Informe Consolidado de Solicitud de Aclaraciones, Rectificaciones y/o Ampliaciones a la Declaración de Impacto Ambiental del Proyecto "Vicuña Mackenna III"

Nombre del Titular : INMOBILIARIA LOS SILOS III S.A.
Nombre del Representante Legal : Ricardo Posada Copano
Dirección : Avenida Del Valle Norte 850

El presente Informe Consolidado de Solicitud de Aclaraciones, Rectificaciones o Ampliaciones a la Declaración de Impacto Ambiental del proyecto "Vicuña Mackenna III", contiene las observaciones generadas en virtud de la revisión de la Adenda.

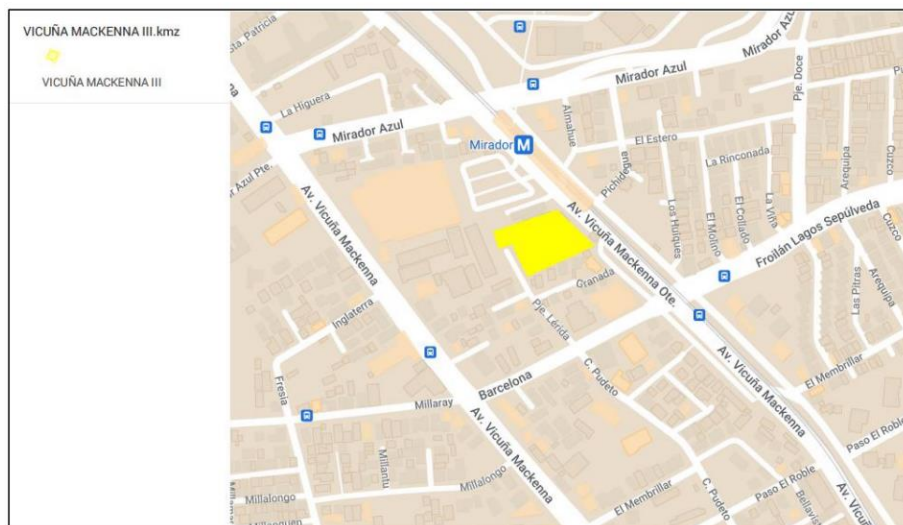
- 4.5 En relación a lo indicado en el numeral 3.1. del documento "Caracterización del Medio Humano", anexo 4 de la DIA, se solicita al Titular complementar con la siguiente información:

- a) La metodología detallada utilizada para la determinación y la validación de los límites del área de influencia extraída del análisis de datos primarios y secundarios

(entrevistas, encuestas, observación de campo, entre otras metodologías). Se recuerda al titular que la utilización de datos primarios debe presentar los grados de saturación teórica obtenida.

sin embargo, para el análisis de las rutas se presenta la figura 3-2

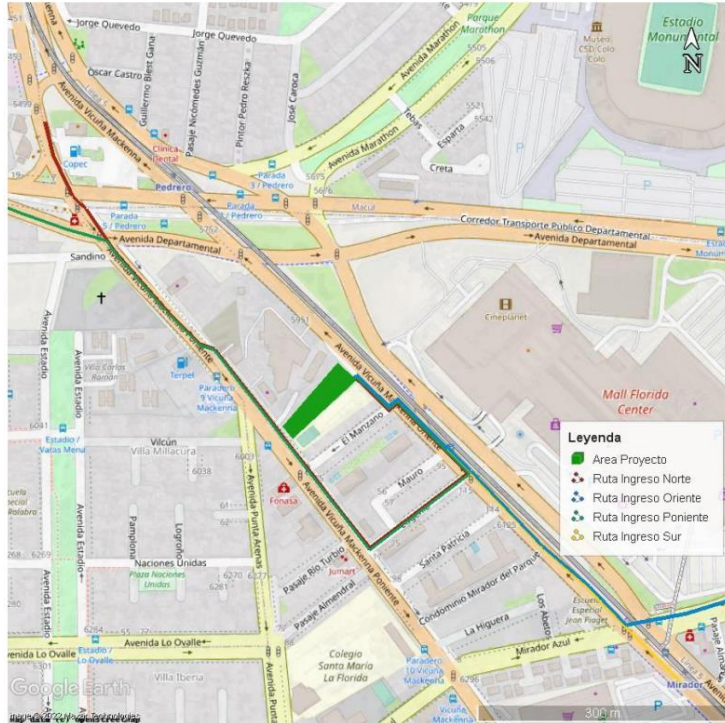
- 4.7 Respecto del informe de movilidad (“Informe sobre la libre circulación, conectividad y tiempos de desplazamiento” anexo 4 de la DIA, la figura 2-1 indica la ubicación del proyecto, Av. Vicuña Mackenna Oriente N°6387

La cual no corresponde al sector en donde se emplaza el proyecto, error que se mantiene en el resto de los capítulos del informe, donde se catastran zonas que no corresponden y lo mismo con el análisis y modelación, por lo que el contenido del informe no presenta los antecedentes suficientes para descartar el literal 7 b) del reglamento del SEIA, por lo que se solicita al Titular corregir y realizar un nuevo análisis.

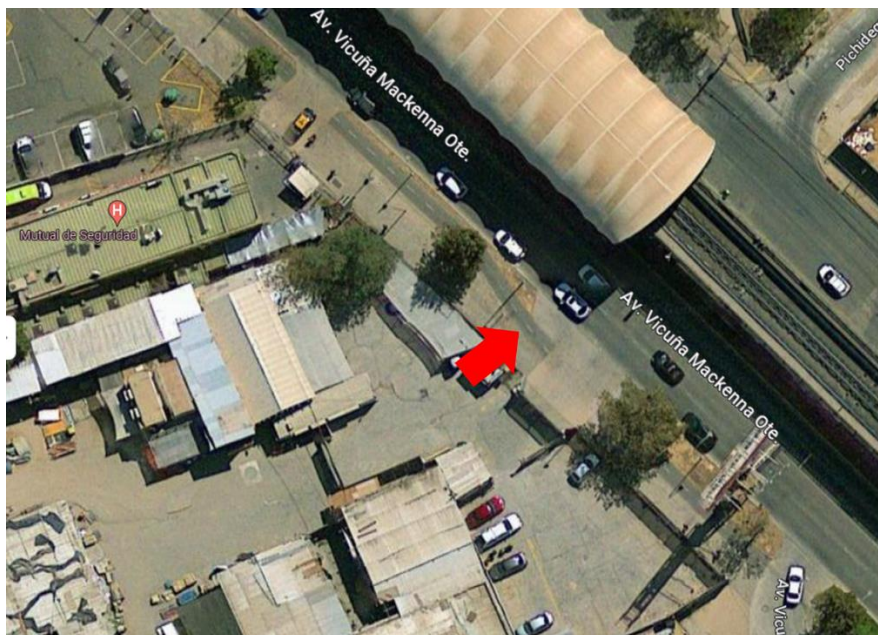
12.25 Se solicita al Titular señalar cuál es el tratamiento que dará al espacio público intervenido, desde el punto de vista de la accesibilidad universal, indicar si mejorará la calidad del Bien Nacional de Uso Público, si serán intervenidas las veredas, si incluye mejora lumínica, proyecto de paisajismo, entre otros (Adjuntar plano de accesibilidad universal si lo hubiese).
